# COMUNE DI MASSA

## OSSERVAZIONI

**AL PIANO ATTUATIVO DEGLI ARENILI E DEI VIALI A MARE (PAAV)**

**(Deliberazione del Consiglio comunale n. 157/2024)**

**Attuale tavola qp 2.7**

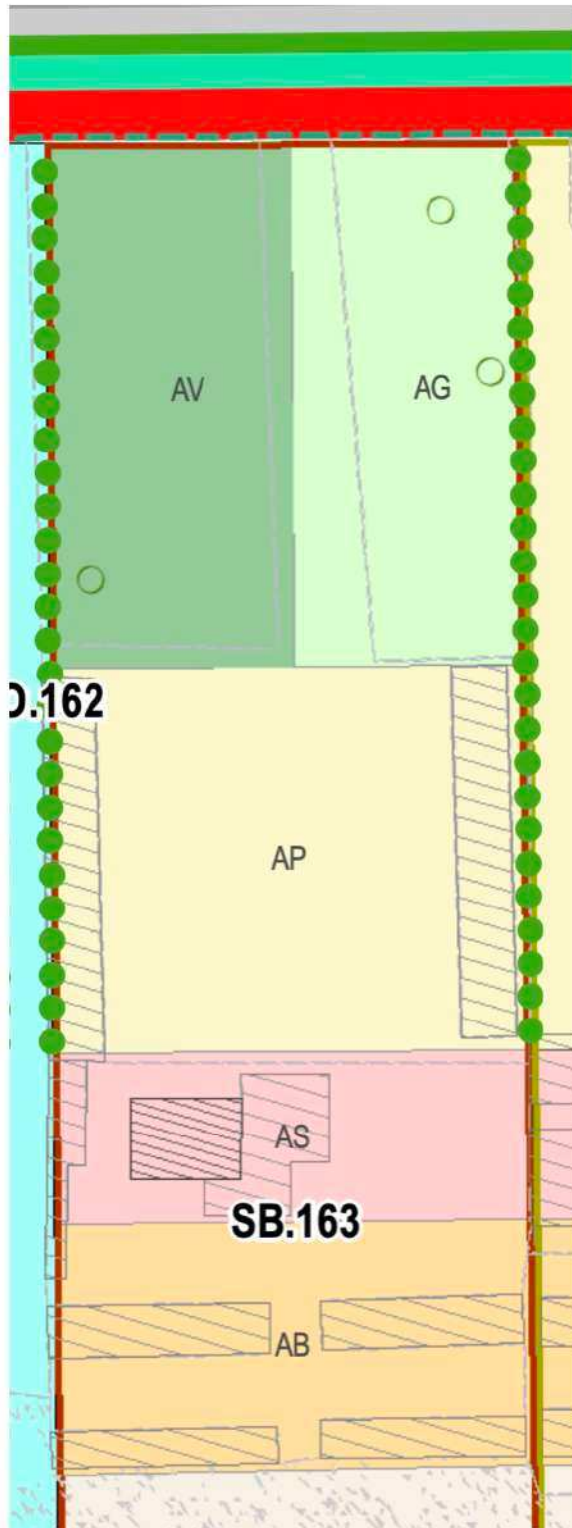
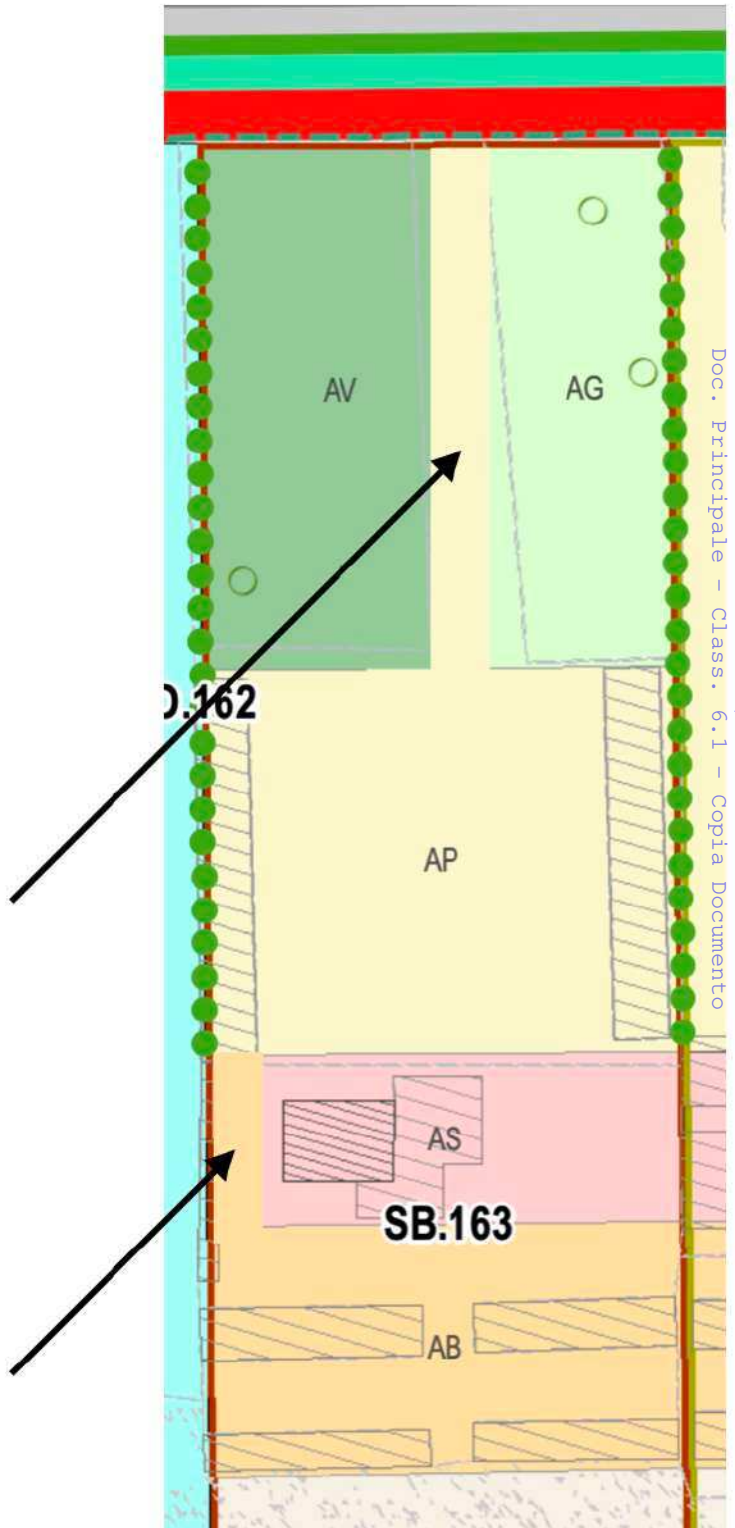
Modifica perimetro zone funzionali assegnate al bagno Oliviero nella tavola qp 2.

Le modifiche proposte hanno lo scopo di rendere coerenti le zone funzionali assegnate con quanto ad oggi esistente. Le modifiche proposte sono due:

- 1) inserire un "corridoio" di zona AP che va dall'ingresso del bagno fino all'attuale zona parcheggio
- 2) A sinistra della zona AS inserire una fascia di zona AB per rendere coerenti gli attuali servizi igienici esistenti in modo che ricadano nella zona giusta di competenza (AB)

Stralcio Tavola QP.2.4.  
Immobilie in oggetto "chiosco 62"

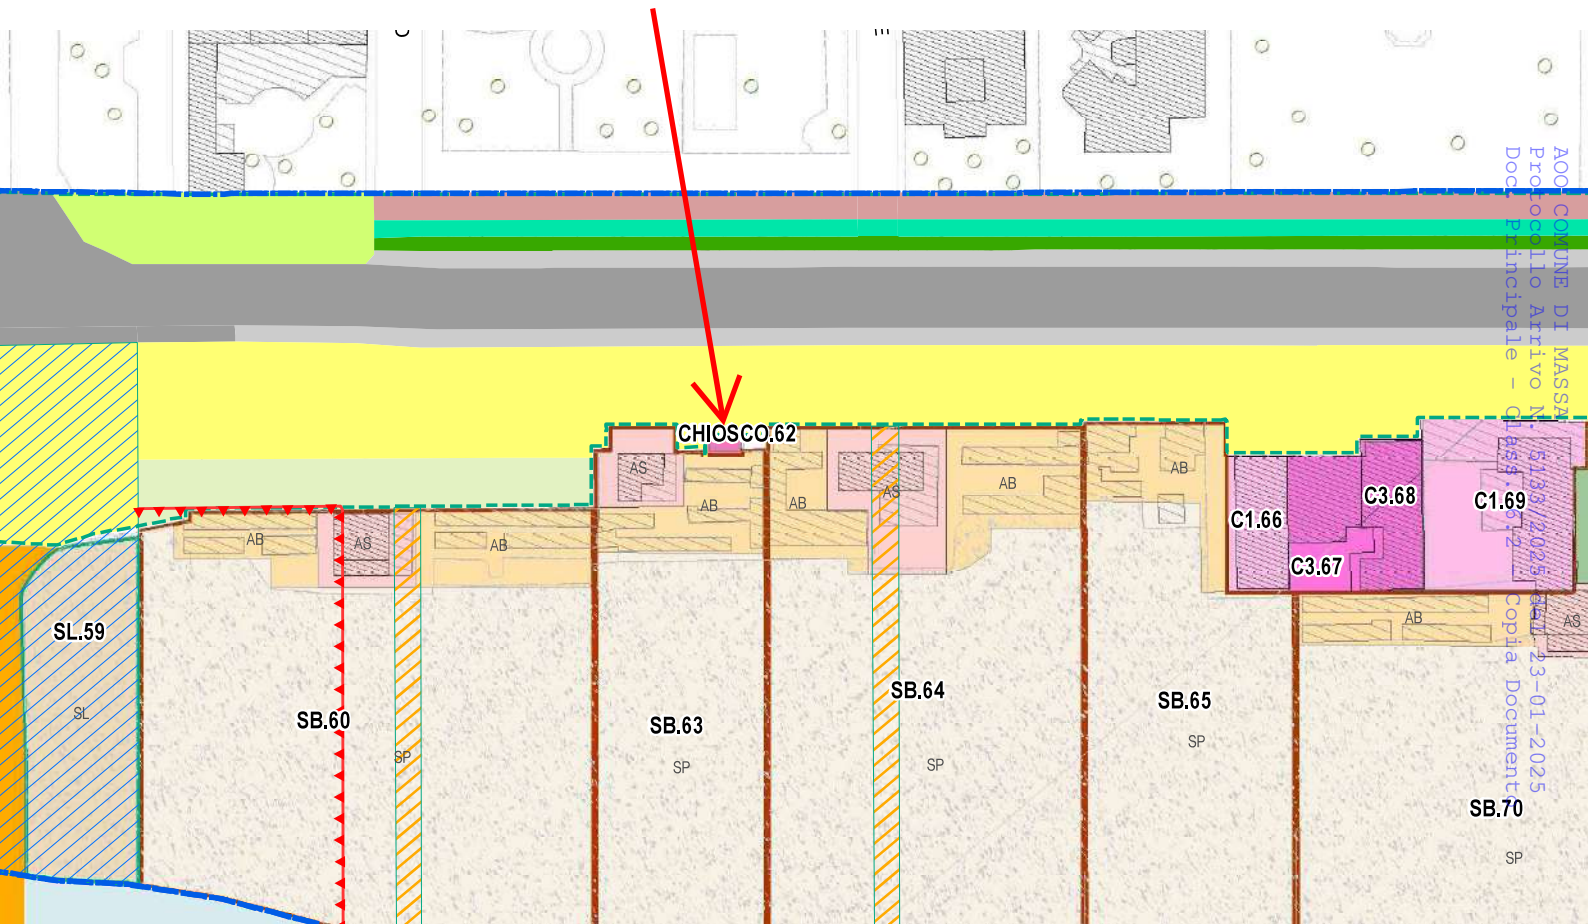
immobile ad uso commerciale di cui alla concessione Demaniale Marittima n° 62/2003, posto in Marina di Massa, Viale A. Vespucci n° 32. Catastalmente al foglio 147 mappale 171 subalterno 1.

In particolare le due aree laterali al chiosco e il piazzale interposto, tra il marciapiede e la strada pubblica, di cui alla tavola QP.3.4, risultano interessati da campitura di colore giallo (passeggiata) nonostante rientrano nella Concessione demaniale di cui sopra.

- Si richiede di stralciare le due aree poste in aderenza alla facciata lato viareggio e carrara, dalla previsione di "passeggiata", in quanto risultano necessarie e indispensabile allo svolgimento dell'attività commerciale in oggetto, oltre ad essere utili per l'esposizione di articoli di vendita e. comunque, collocati in posizione difficilmente utilizzabili come transito pedonale ad uso pubblico.
- Inoltre si segnala che il piazzale, prospiciente la strada pubblica e regolarmente inserito nella Concessione Demaniale, risulta interessato da previsione di "passeggiata", nonostante rappresenti un'area necessaria allo svolgimento dell'attività per esposizione di prodotti e articoli di vendita.

proposta nuovo limite  
di belvedere

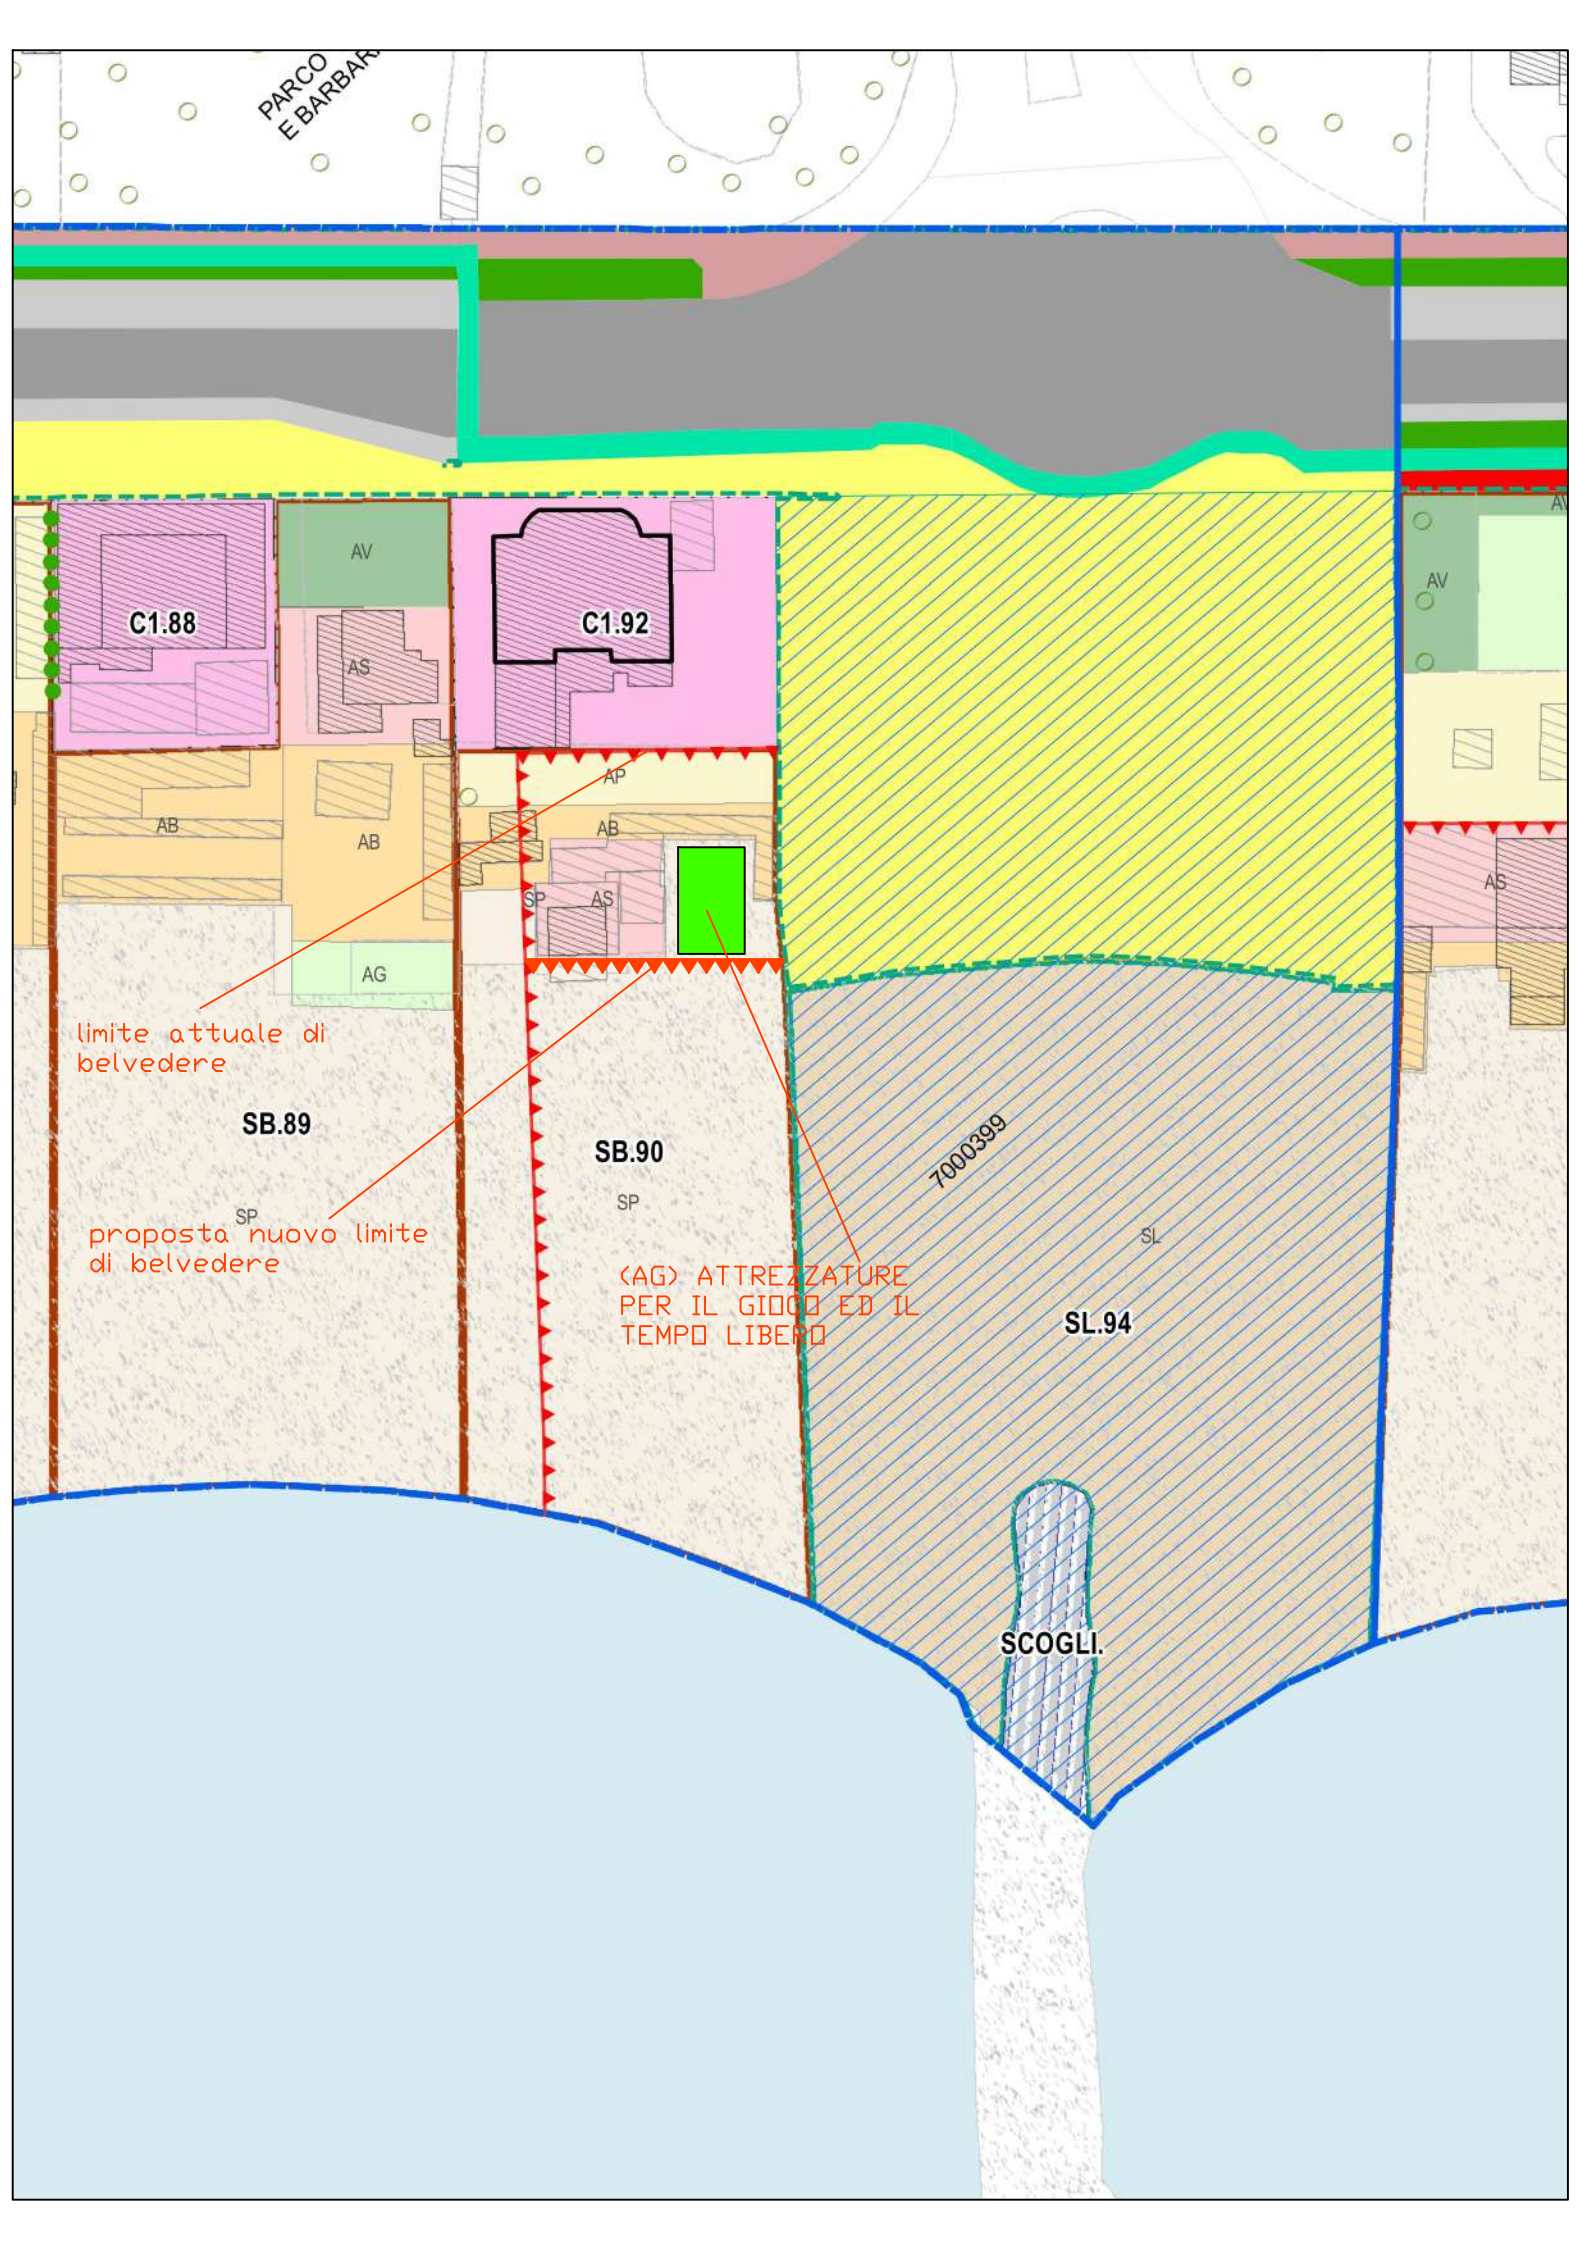
Le osservazioni volgono alla richiesta di ridefinire la linea di confine dell'area denominata Belvedere, tale osservazione a parere dello scrivente è sensata in quanto tale spostamento non andrebbe ad impattare sulla visuale verso il mare, le montagne ed i luoghi pubblici. Si chiede inoltre l'inserimento di un area adibita ad attrezzature per gioco e sport

Si chiede per quanto sopraesposto di ridefinire la linea di confine dell'area denominata Belvedere, tale osservazione a parere dello scrivente è sensata in quanto tale spostamento non andrebbe ad impattare sulla visuale verso il mare, le montagne ed i luoghi pubblici. Si chiede inoltre l'inserimento di un area adibita ad attrezzature per gioco e sport in modo da permette la messa in opera stagionale di campi da pallavolo con reti salvapalloni.

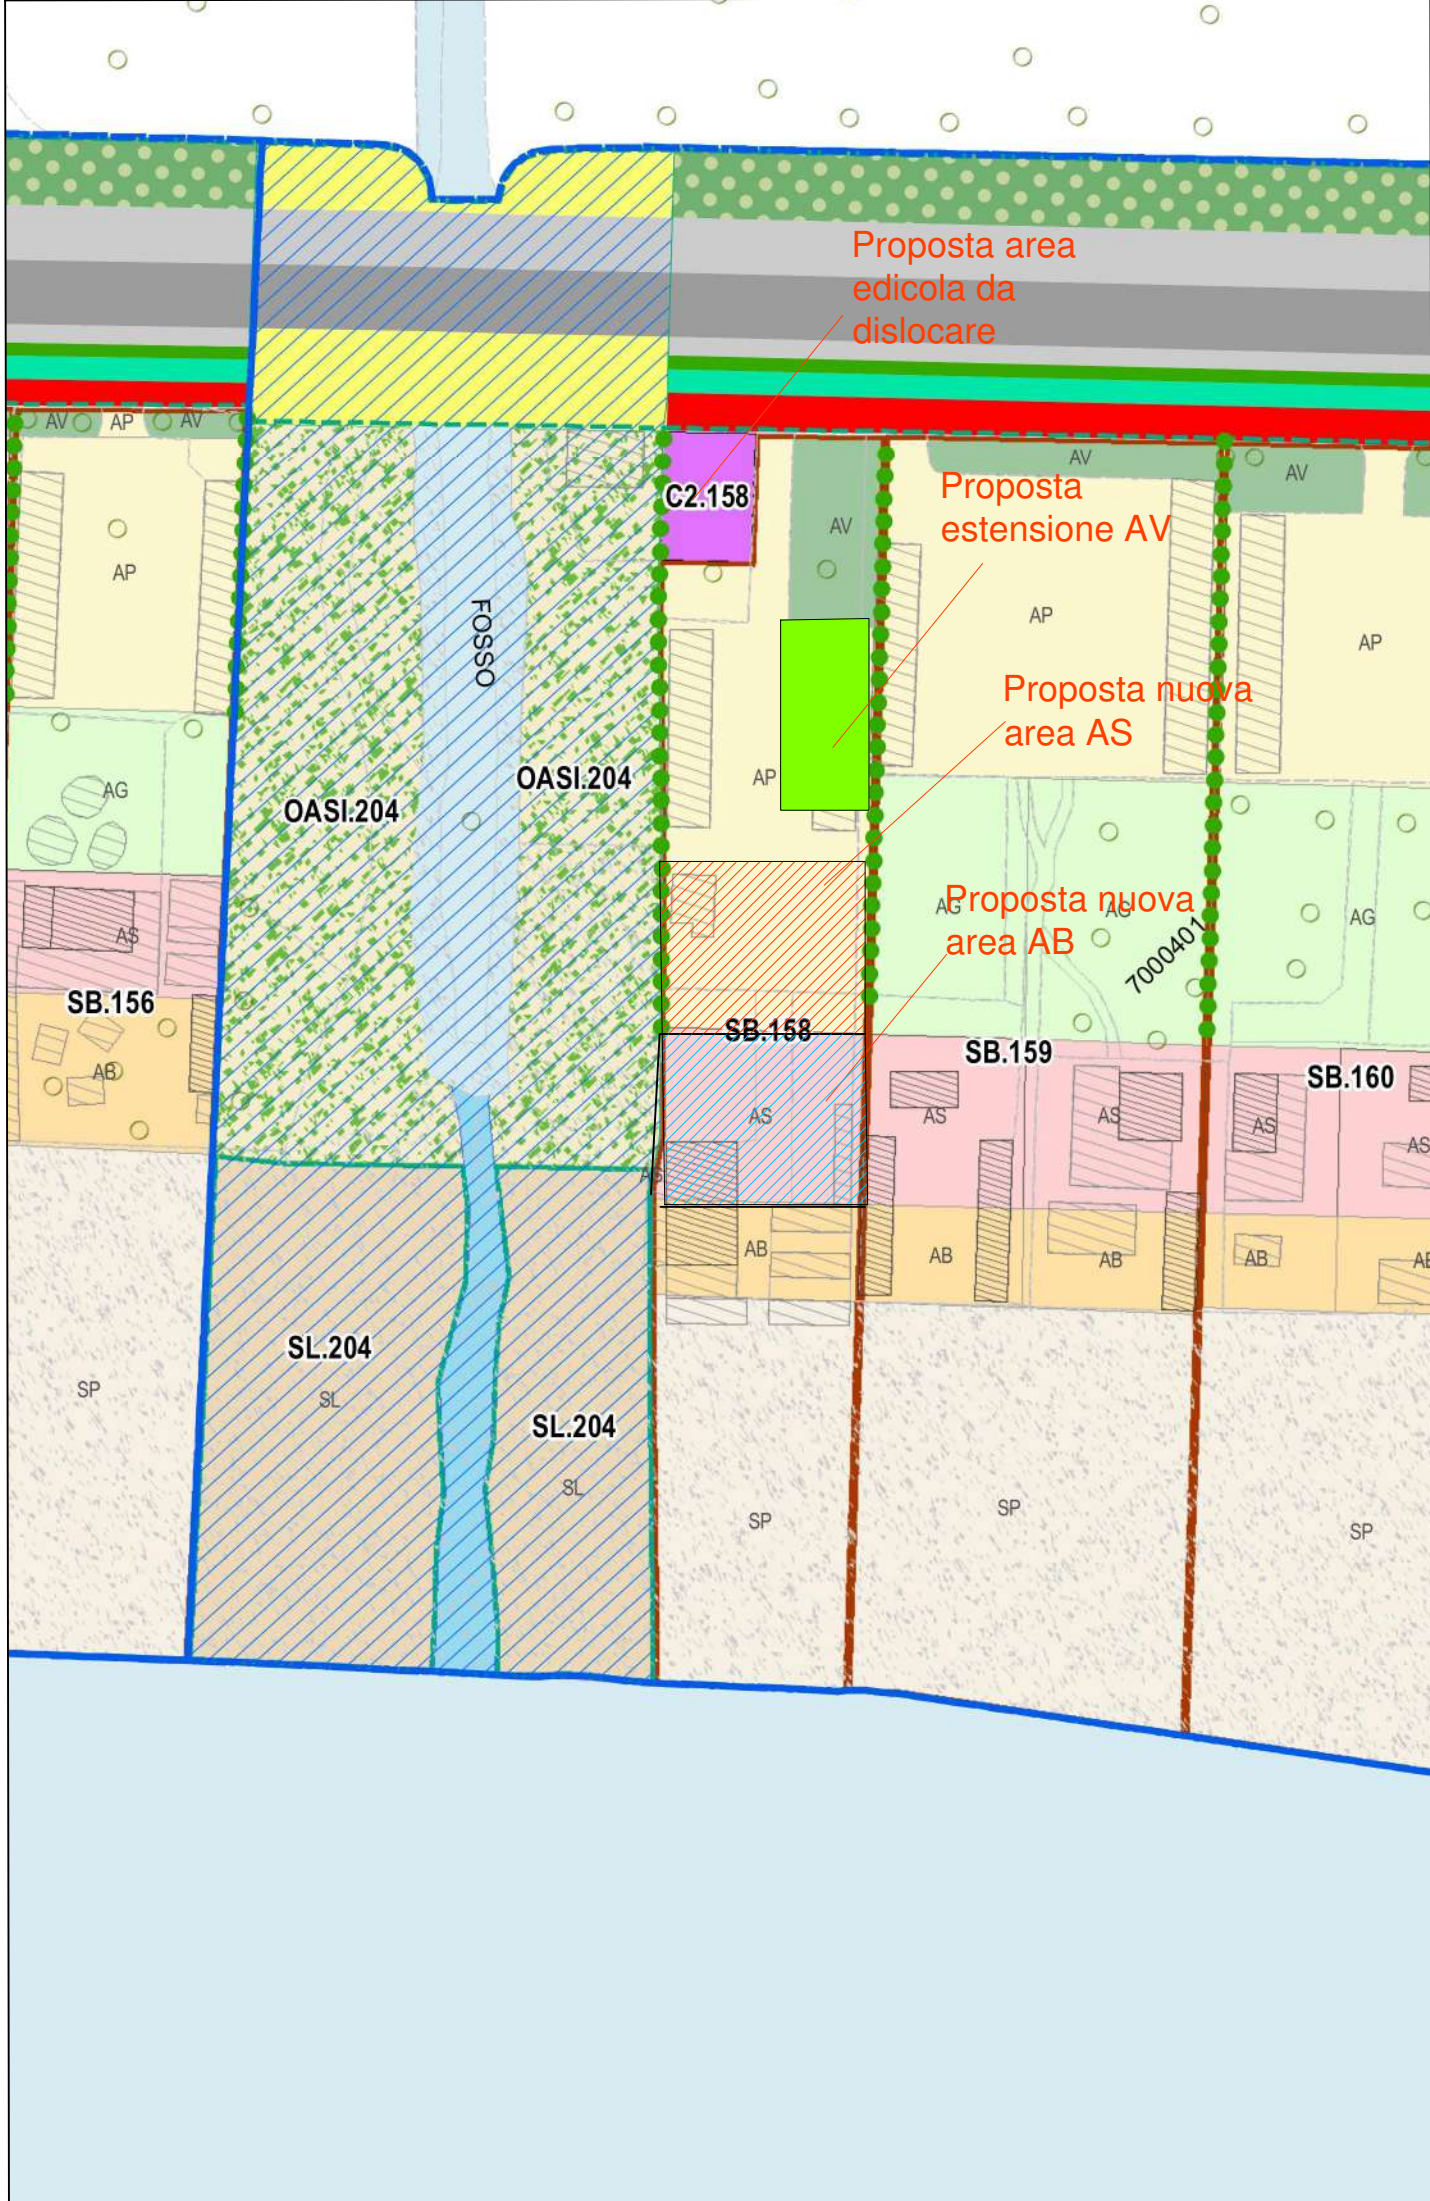
Le osservazioni volgono alla richiesta di ridefinire le linee delle fasce destinate ad Attrezzature Balneari (AB) - Attrezzature di Servizio (AS). Vista l'erosione si chiede che tali fasce vengano allineate a quelle lato Carrara del Fosso Poveromo.

Si chiede inoltre la possibilità di ricollocare all'esterno della concessione demaniale l'area prevista ove insisterà l'edicola indicata come CN. 158. Nel caso in cui tale richiesta non possa essere accettata si chiede di spostare con un area nuova a Verde (AV) tale superficie come indicato nel grafico allegato
